編製黃河綜合利用規劃技術經濟報告 蘇聯專家談話記錄

黃河規劃委員會

一九五五年五月

圖 (1)

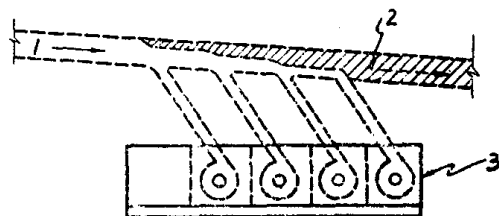
一、原來劉家峽引水隧洞有專為洩放灌溉用水部分及閘，如圖

(1)專家意見：「青銅峽以下第一期最大灌溉用水 230 秒公方。劉家峽裝 $\times$ 台機，使用水量 1500 秒公方。如開 $\times$ 台 300 秒公方，對下游灌溉就夠了，以後裝機要走到灌溉前面，所以下面這一節（指電廠引水隧洞下端為灌溉放水的部分包括閘在內）不要了，可減去 3500 億元。」

2—斜綫部分不要了

圖 (2) W—庫容

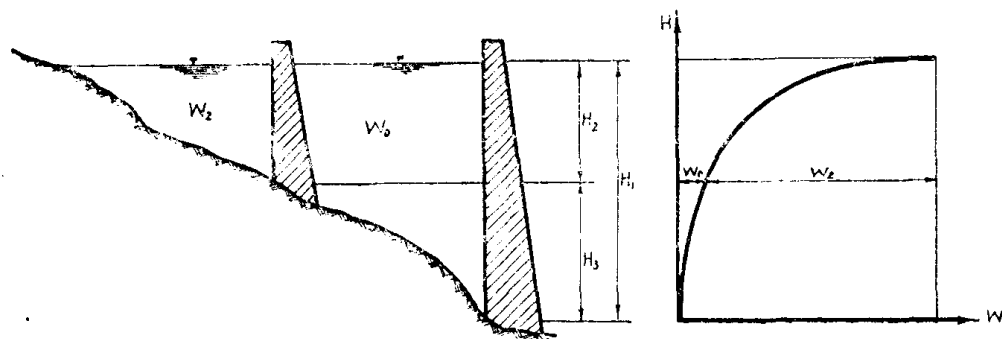
頭爲主要方案，高水頭可以寫但註明地質方面無足夠資料。對低水頭方案的經濟指標要考慮並計算，高水頭方案也要經比較才能劃出幾條表明。假使修高壩效益比低壩差時，那高壩方案乾脆不要，若修高壩效益較好時，註明因爲地質條件關係選用低壩。」關於分作兩級開發，專家意見：「兩

個庫容是一般大的所失去的庫容很少，水頭減少了，但也減少了滲漏的損失，從發電來看是一樣的，總水頭一樣 $H_1 = H_2 + H_3$ ，修兩壩庫容一樣，水頭一樣，但價錢會貴些，可是滲漏少些，可作比較。選擇最高庫水面時，以不淹沒包頭市爲限。因爲這裏是第一期工程，故可以挑選低些、高些或中等的壩高來比較，可以把各標高的利益和損失列表來比較。這個壩只有20多公尺高，考慮比較方案時，正常高水位可以相差2—3公尺來比較，三門較高，可按相差5~6公尺來考慮。」如(圖2)

圖 (3)

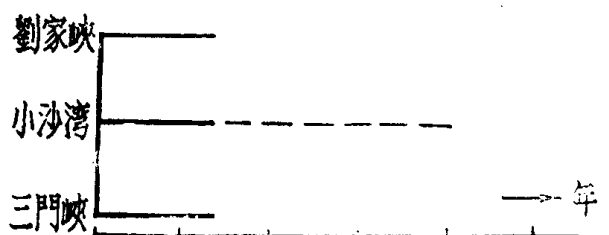
專家意見：「上下游水庫防洪問題，必須考慮期限問題。例如劉家峽、三門峽修成後應同時考慮防洪的效益問題，小沙灣修建較晚，但要考

慮修成後發生效用時的情形。」又「如三個壩如同時修好，則三壩的效用同時考慮。假如小沙灣遲一些修(如圖(3)虛綫部分)，則修好後才三個一起考慮，未修好之前是按兩個考慮。」

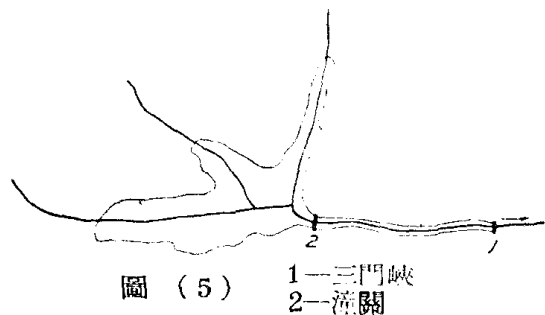
芝川三門峽相互關係。如圖（4）

專家意見：「如果有三個壩址，是否需要往上移，以使重疊得少一些，可在初步設計中加以比較。如圖所示芝川的位置問題首先選定三門峽水庫的水面高程，然後決定芝川壩址在那裏。假如三門峽水面低，則可選在B處，如三門峽水面高，則可選在A處。若選在B地我認爲是不適當的，但若A地有不得已的情況（有城市、地質壞和其他方面有意見）時，就可將壩址移至B地。下面研究一下 A.B 二壩址的問題。若二壩址的地質地形是一樣的，那一個較好呢？我認爲A地好，因爲第一A.B二處之發電水頭H是一樣的，第二B地比A地造價加大。但若A地之地質地形比B地差時怎樣辦呢？我們首先考慮地質條件，若B地好而A地壞，則很顯然一定要修在B地。次之再考慮地形條件：若B地在造價上、工程上比A地好時，也可以考慮修在B地。」又「假如選邛山芝川爲第一期工程，三門峽爲第二期工程，則芝川可修在B地，三門峽將來可修低一些。若三門峽是第一期工程，則芝川可修在A處。這是選方案的問題，若邛山芝川先修時，三門峽即被認爲是較差的，便可修低些。」

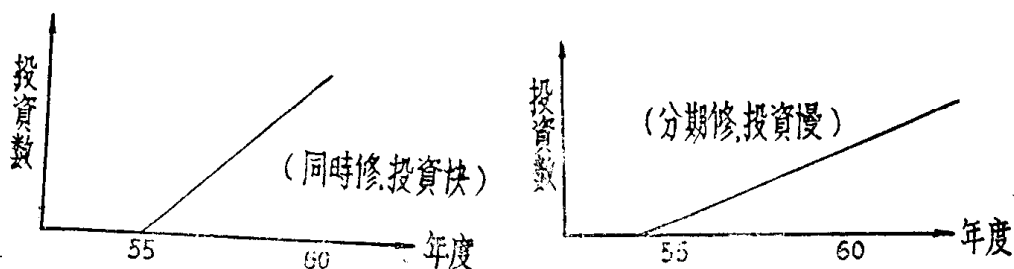
爲了要選擇第一期工程不僅要比較這兩個方案，而且還要有第三方案——潼關方案。現在談一下爲什麼要有潼關方案，我有一個初步的印象，

潼關的水庫面積比三門少不了多少，因此兩者庫容差不多，也許潼關稍爲修高一點，便可以得出與三門一樣的庫容。這樣我們得出：庫容一樣，淹沒損失一樣時，但潼關壩比三門便要低些，因此要計算出工程

造價，假如從發電的角度看，就可以在第二期修三門，第一期修潼關，這個需要計算，造價可能會低於三門。如圖（5）

但是我個人的意見是：潼關比三門條件壞些，但還未有充足資料。原因：第一，庫容方面潼關畢竟小，三門大，若要同樣庫容，則須把壩加高，這樣會增大淹沒；第二，是壩的寬度，潼關比三門大，這樣工程造價也大些；第三，是潼關地質條件比三門差，潼關是黃土、砂，在這裏修土壩，但洩水部分及廠房都要混凝土，基礎差，混凝土的數量仍大，不見得比三門少，同時還須要加一個大壩。這只是個人意見，仍須比較。」

圖（6）

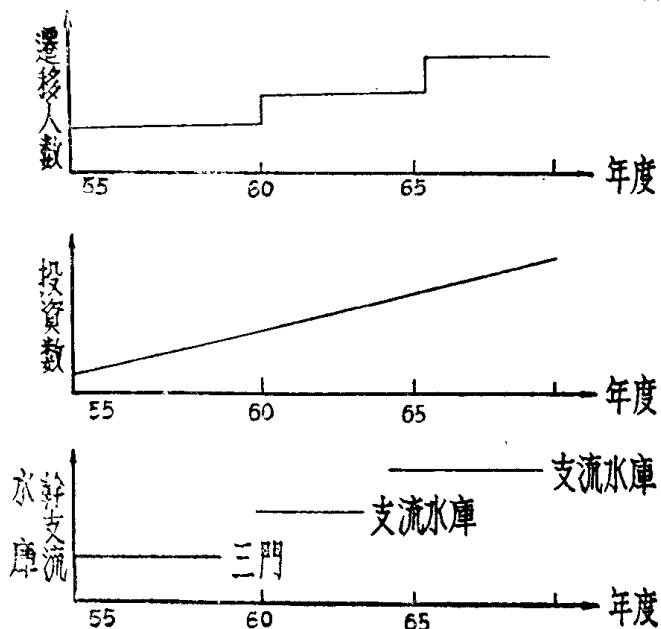
關於第一期水位，專家意見：「也可以比較一下，不過範圍要小一些，可用333、335、337去比較。這標高（第一期）主要不是發電而是防洪。因此我們選擇最高水位（第一期）時，有兩個決定因素：一爲淹沒人口，一爲水庫防洪容量。例如當水位爲335時，庫容爲100億公方，60億爲防洪容量，40億爲堆沙容量，而在比較這組方案時，防洪容量都是60億，堆沙庫容在333時就要小些，在337時就要大些。如果堆沙庫容增大，淹沒也要增大，所以要把這三組水位從各方面比較一下，看那一個標高好。根據以上兩個因素決定水位以後，再計算其發電量。（堆沙速度）要看支流水庫的修建能快到什麼程度，能攔蓄多少泥沙。這個問題應與支流水庫結

合一起考慮。以後要作出一個進度表。如1955年修三門水庫，××年修支流水庫……當然也可以同時修，這主要是看國家投資的能力如何來決定。如同時修，國家的投資曲綫可能就很陡，如分期修，投資曲綫可能平緩些。如圖（6）

可以更詳細的考慮一下，向政府建議，提出兩個方案，一個快一個慢，讓政府決定。這也是個矛盾，就防洪論，愈快愈好；就國家投資看，愈慢愈好。支流水庫主要是攔沙，但也要綜合的考慮灌溉發電，這樣支流水庫就有更大的作用。在支流上修水庫，經過5年後，三門水庫40億的堆沙庫容，就不止4~5年，可能延長至7~8年。
